まちづくり条例に基づく報告書

該 当 条 文	☐ 第 2 5 条 (大規模土地取引行為) ☐ 第 2 6 条 (大規模開発事業) ☒ 第 3 6 条 (中規模開発事業) ☐ 第 4 8 条 (適用除外) ☐ そ の 他 ()
土地所有者	住所 1 : 東京都千代田区大手町 2 丁目 1 番 1 号 氏名 1 : 株式会社ゴールドクレスト 住所 2 : 横須賀市小川町 11 番地 氏名 2 : 横須賀市上下水道事業管理者
土地の所在	鎌倉市台三丁目 666-1 の一部、662-1 の一部、662-3 の一部、662-5、 722-4 の一部、722-12、758-3、759-3
面 積	9,997.66 m ²
報 告 内 容	別紙 1 の通り

まちづくり条例に基づく報告書の報告内容について、下記に記載いたします。

訂正	特記	図面内容	日付 2024.06.25	図面内容	図面番号
		(仮称) みんなのスタジアム 2.0	縮尺 1/1000(A3)	土地利用方針図	
					区分

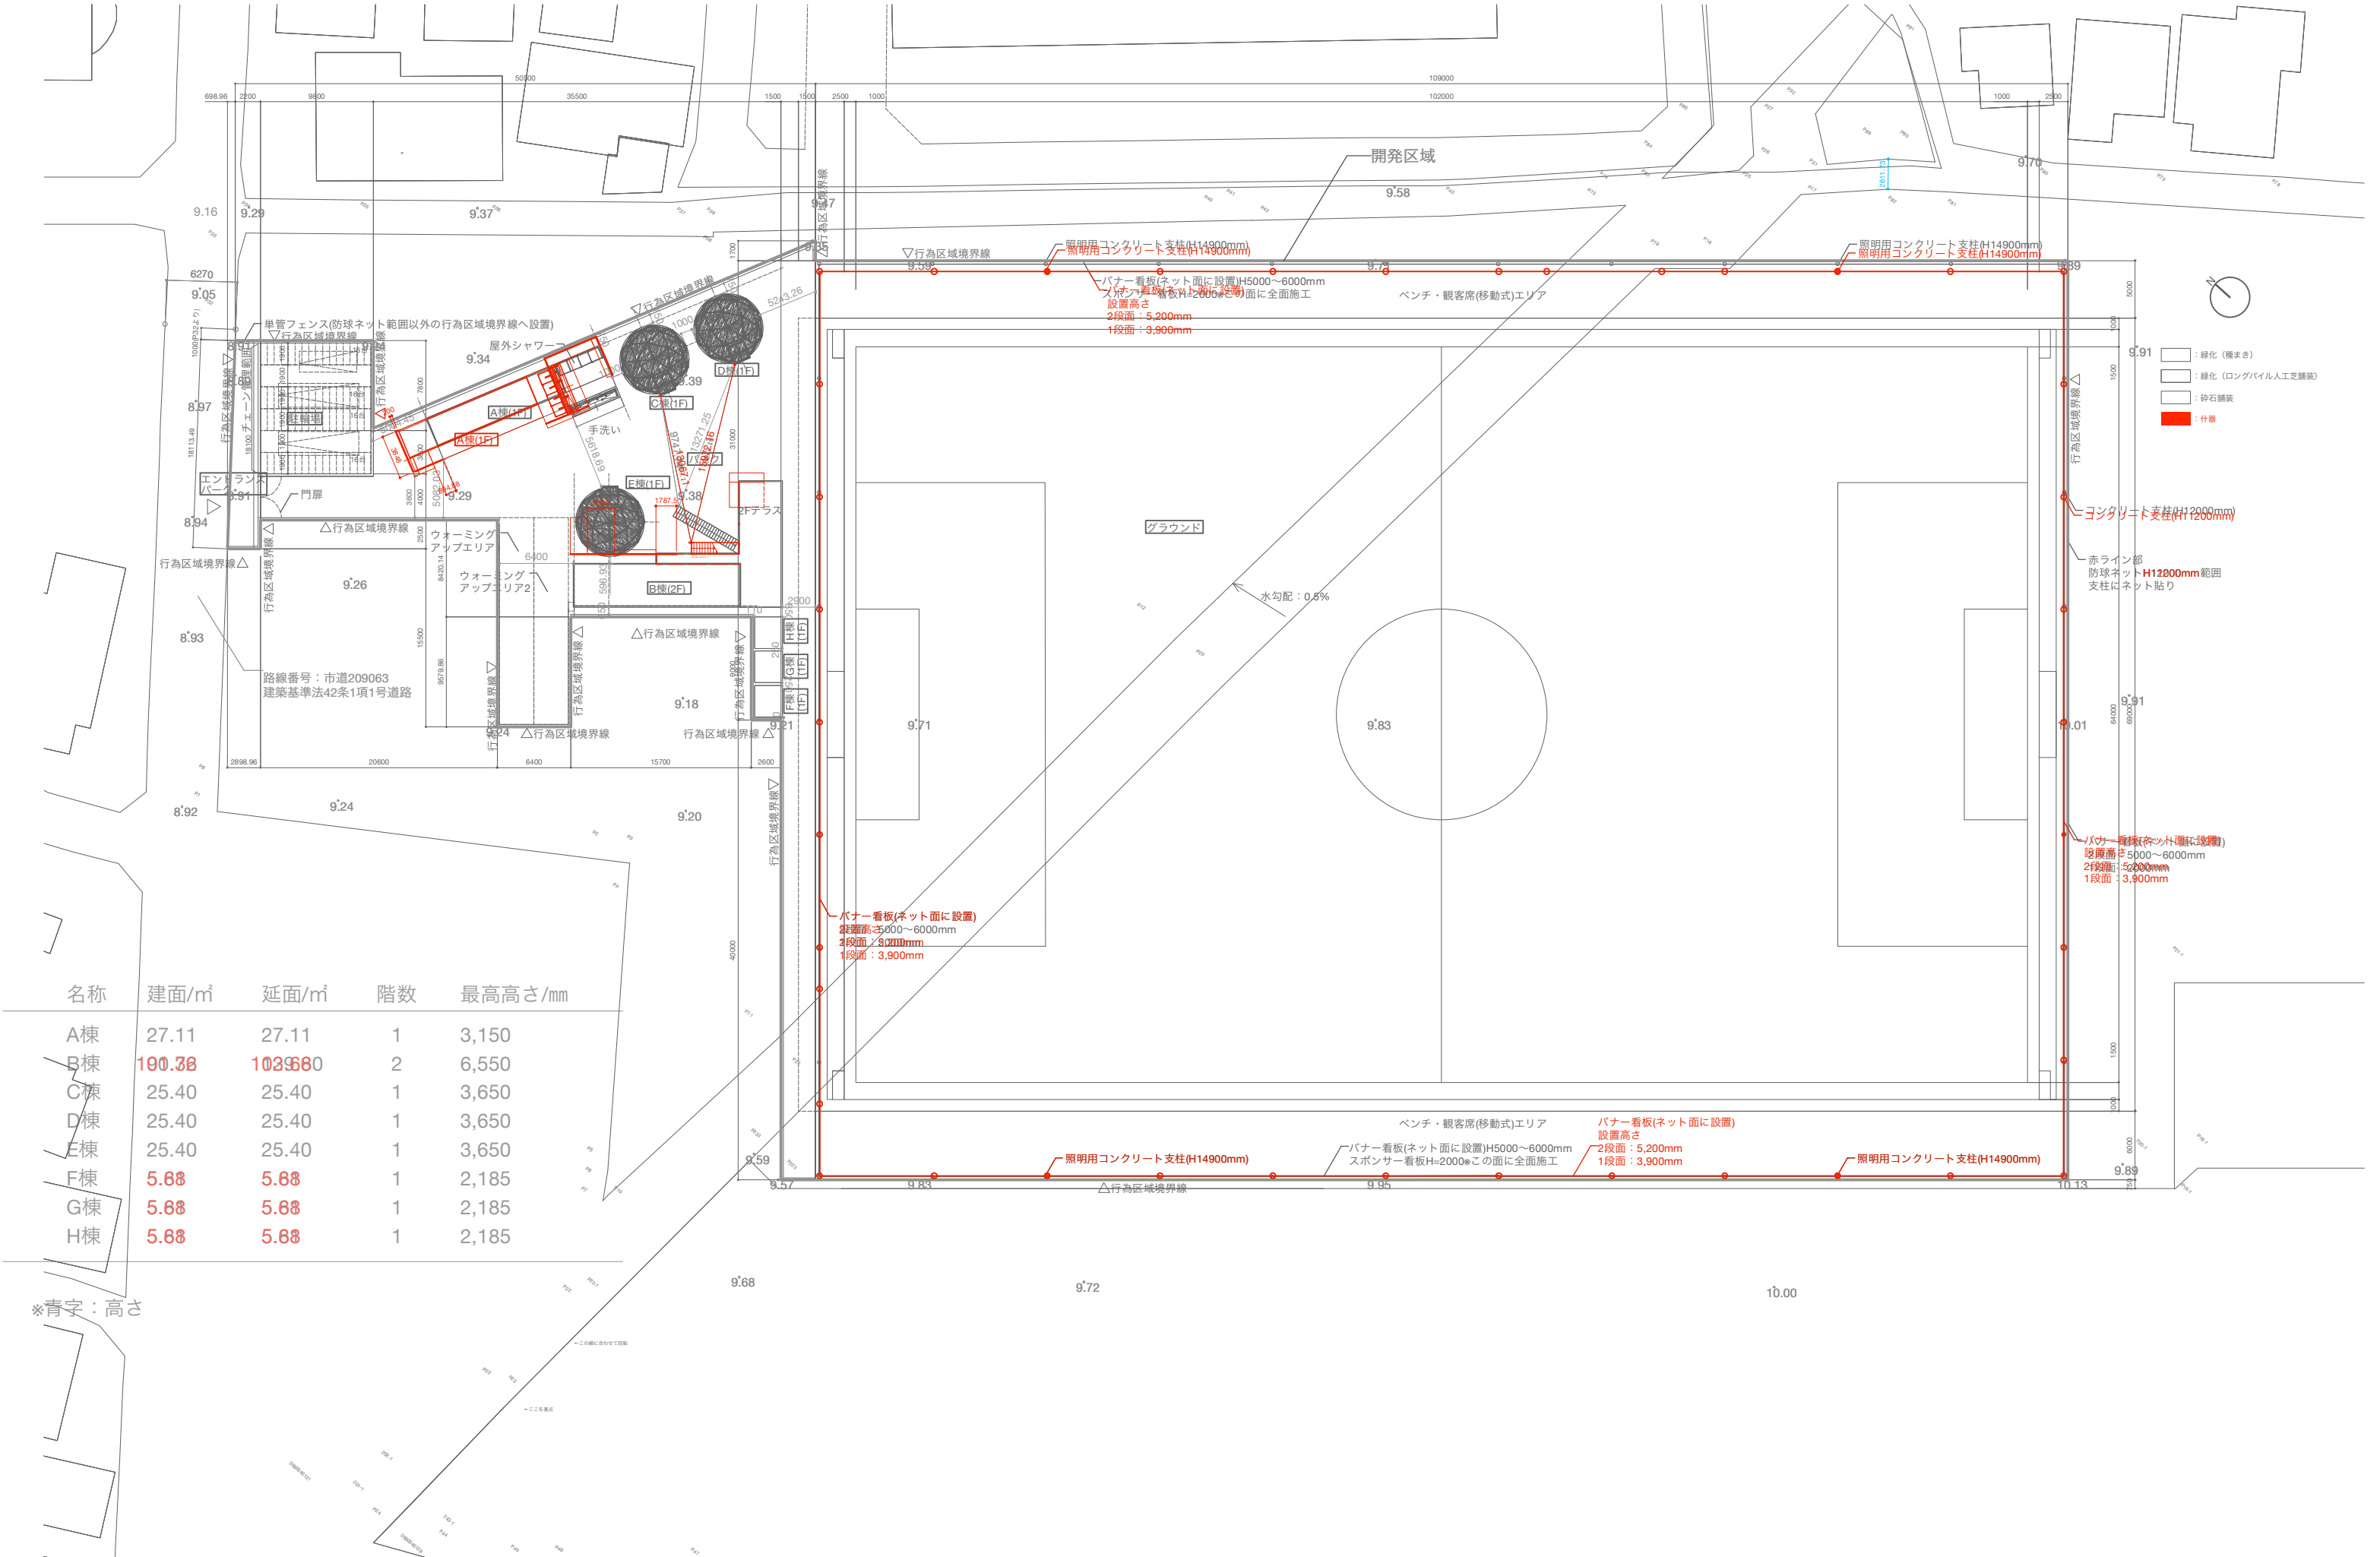
- ・利用者の動線と使い勝手を考慮し、E 棟を中止いたします。
- ・利用者の動線と使い勝手を考慮し、屋外シャワーの配置を変更いたします。
- ・利用者の動線と使い勝手を考慮し、屋外手洗いの配置を変更いたします。
- ・利用者の動線と使い勝手を考慮し、B 棟 屋外階段の向きを変更いたします。
- ・利用者の使い勝手を考慮し、什器を追加いたします。
- ・横須賀市からコンクリート支柱は横須賀市の敷地に建てないよう指導があったため、コンクリート支柱の位置を当初の計画より内側に変更いたします。
- ・コンクリート支柱の高さを H12000 mm から H11200 mm に変更いたします。
- ・防球ネットの高さを H12000 mm から H11200 mm に変更いたします。
- ・防球ネットの施工方法を考慮し、バナー看板の設置高さを変更いたします。
- ・土地利用方針図に記載のある建面・延面の数値の変更は下記のとおりです。

【E 棟】

中止

株式会社irodori 一級建築士事務所 一級建築士 国土交通大臣登録 第335363号 一色博貴 一級建築士事務所 神奈川県知事登録 第18475号	訂正	特記	図面内容 (仮称) みんなのスタジアム 2.0 .	日付 2024.06.14	図面内容 予定建築物の立面図 (B棟)	図面番号 04
				縮尺 1/100(A3)		
						区分

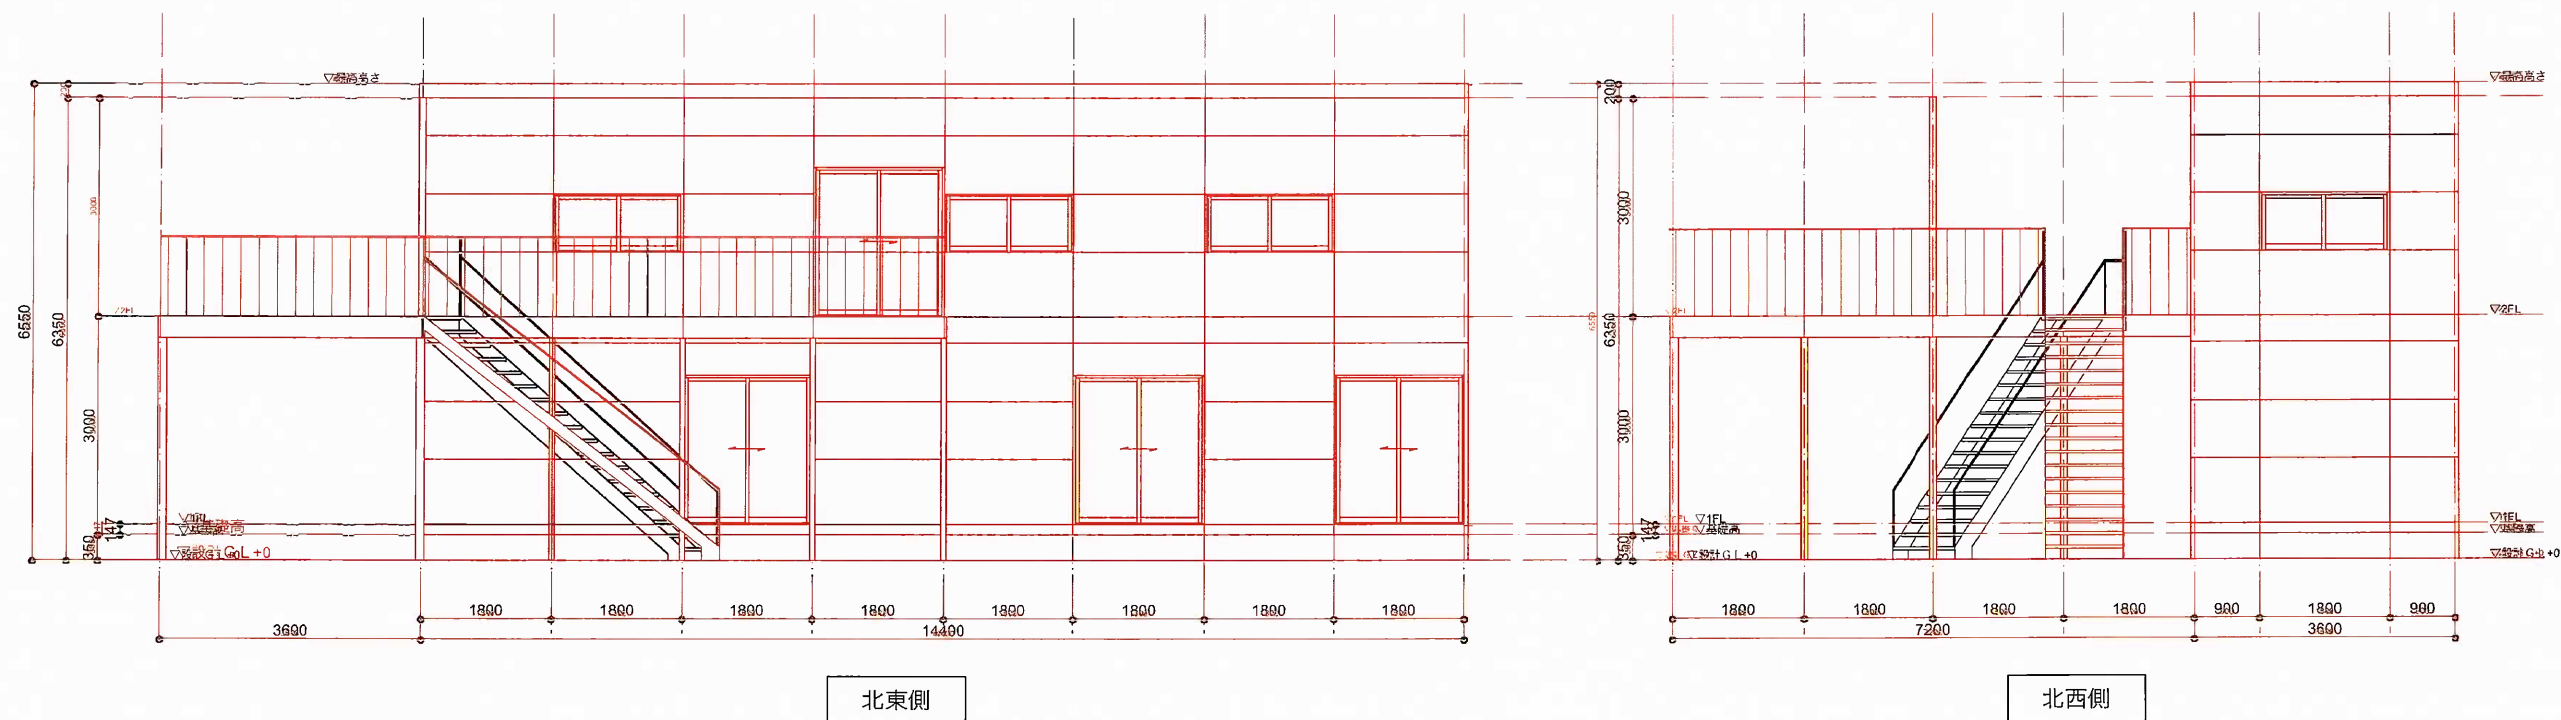
【B 棟】

建面：旧 90.72 m²→新 101.36 m²、延面：旧 129.60 m²→新 103.68 m²

屋外階段の向き変更により数値変更
